Dodatek č.1 Smlouvy o dílo SPR-S11/2025-1

Předmětem dodatku č.1 smlouvy o dílo (č. objednatele SPR-S11/2025) ze dne 29.1.2025 jsou změny v rozsahu vymezení díla odstranění - demolici nadzemní části objektu SO-01 sklad LTO (bývalý sklad topného oleje) v areálu bývalého lokomotivního depa Masarykovo nádraží, a to na základě Změnových listů č.1., 2. , 3. a 4. (dále jen ZL), které jsou nedílnou přílohou č.1 tohoto dodatku smlouvy o dílo.

Odstranění nadzemní části objektu SO-01 sklad LTO		
reg.č.projektu:	134V144000001 - Realizace MŽE - přípravná etapa	číslo ZL:
smlouva:	SPR-S11/2025	1
objednatel:	Národní technické muzeum, IČO: 00023299, DIČ: CZ00023299	
zhotovitel:	PRAGOTRADE spol. s r.o., IČO: 16189612, DIČ: CZ16189612	
název ZL:	Demontáž elektrorozvodů a betonové vany	
dotčené st. objekty:	Práce a dodávky HSV	Práce a dodávky PSV

NTM Demolice DEPO Masarykovo nádraží

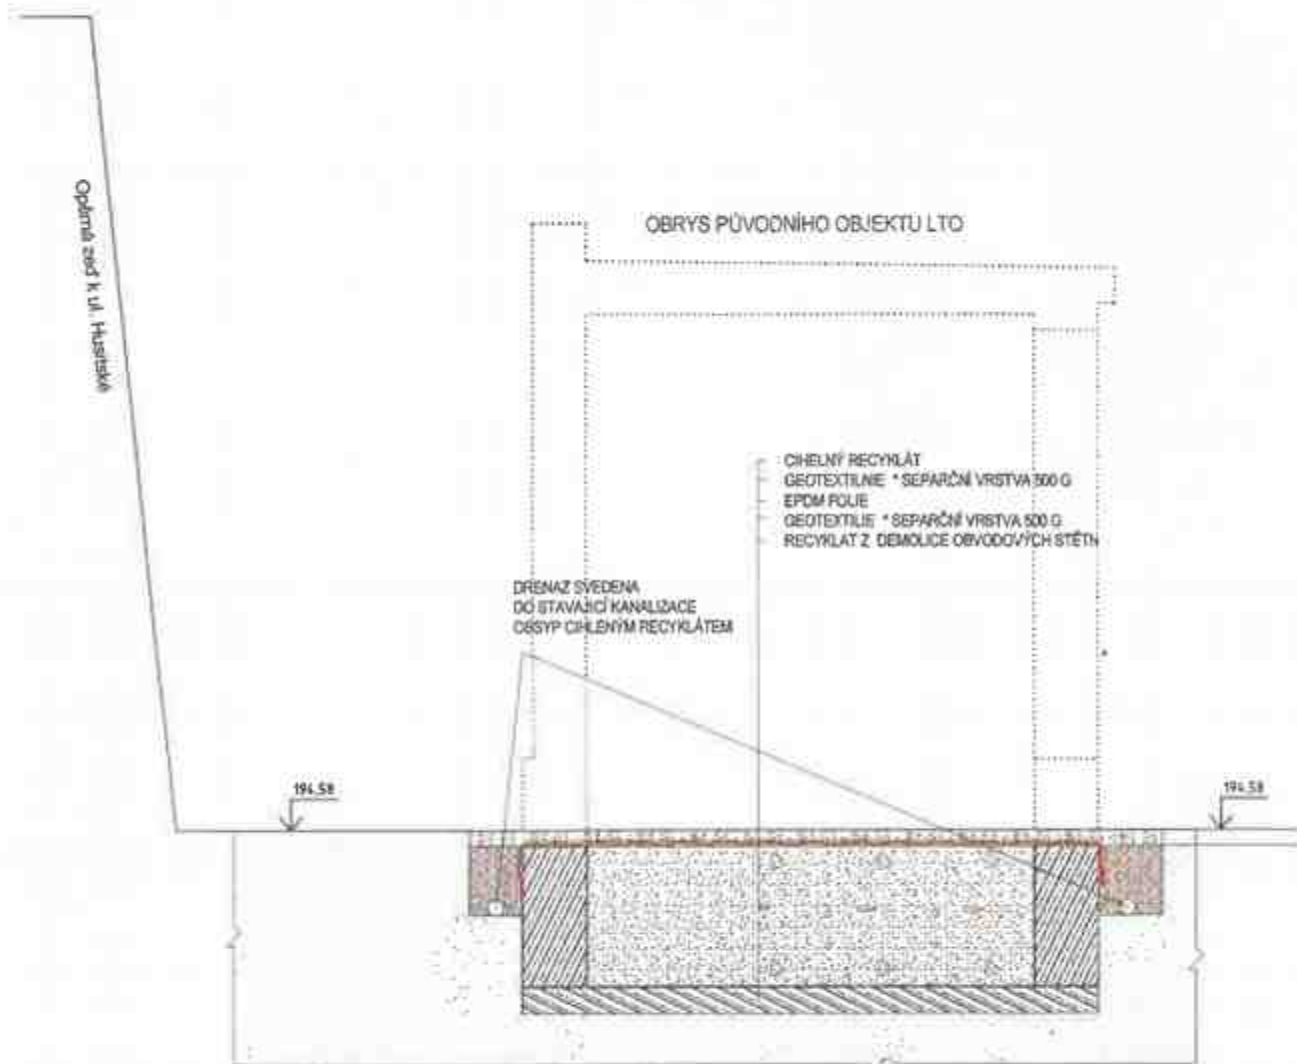
Odstranění nadzemní části objektu SO-01 sklad LTO																																							
reg.č. projektu:	134V144000001 - Realizace MŽE - přípravná etapa		číslo ZL: 2																																				
smlouva:	SPR-S11/2025																																						
objednatel:	Národní technické muzeum, IČO: 00023299, DIČ: CZ00023299																																						
zhotovitel:	PRAGOTRADE spol. s r.o., IČO: 16189612, DIČ: CZ16189612																																						
název ZL:	Zakrytí základů objektu skladu LTO																																						
dotčené st. objekty:	Práce a dodávky HSV	Práce a dodávky PSV																																					
předmět změny: Změna zakrytí betonové vany bývalého objektu LTO. zdůvodnění nezbytnosti změny: Na základě zjištění reálného stavu stropních panelů a jejich nepřiměřeně složité demontáže bylo rozhodnuto o jejich likvidaci a o provedení jiného způsobu zakrytí základů bývalého objektu skladu LTO včetně ponechané betonové vany. zdůvodnění nepředvídatelnosti změny: Podle PD mělo proběhnout zakrytí základů odstraněného objektu skladu LTO na úrovni podezdívky pomocí vytěžených stropních panelů z tohoto objektu. Po zahájení prací bylo zjištěno, že stropní panely nelze s ohledem na jejich nevyhovující stav, zejména nesoudržnost, využít. Bylo rozhodnuto o likvidaci stropních panelů a o současném odbourání soklové části obvodu objektu těsně pod úroveň okolního terénu a na úroveň ponechané betonové vany. Dále bylo rozhodnuto o zasypání vany a celého jejího obvodu vydrčeným materiálem, VV neobsahoval položky zásypu. Poté bude jáma pro zamezení vtoku srážkových vod převrstvena geotextilií, EPDM folií, opět geotextilií a převrstvena suťovým recykátem. Po obvodu bývalého objektu bude zhotovena drenáž. zdůvodnění nemožnosti oddělení prací a samostatného zadání: Práce budou provedeny zhotovitelem stavby. Oddělení prací a jejich samostatné zadání by způsobilo nepřijatelnou časovou prodávku při realizaci a ekonomicky nevýhodné řešení z důvodu dělení prací. zařazení změny dle ZZVZ: § 222 odst.6, b) zákona č. 134/2016 Sb.

záporná hodnota změny	bez DPH	-58 223,53	Kč																																				
	21%DPH	-12 226,94	Kč																																				
	celkem	-70 450,47	Kč																																				
kladná hodnota změny	bez DPH	165 825,33	Kč																																				
	21%DPH	34 823,32	Kč																																				
	celkem	200 648,65	Kč																																				
celková bilance kladné a záporné hodnoty změny	bez DPH	107 601,80	Kč																																				
	21%DPH	22 596,38	Kč																																				
	celkem	130 198,18	Kč																																				
vyjádření AD: AD souhlasí vyjádření TDS: TDS souhlasí vyjádření objednatele: Objednatel souhlasí další vyjádření:																																							
<table border="1"> <thead> <tr> <th>přílohy:</th> <th>Název přílohy</th> </tr> </thead> <tbody> <tr> <td>příloha č.1</td> <td>Položkový rozpočet</td> </tr> <tr> <td>příloha č.2</td> <td>Návrh skladby zakrytí základů</td> </tr> </tbody> </table>				přílohy:	Název přílohy	příloha č.1	Položkový rozpočet	příloha č.2	Návrh skladby zakrytí základů
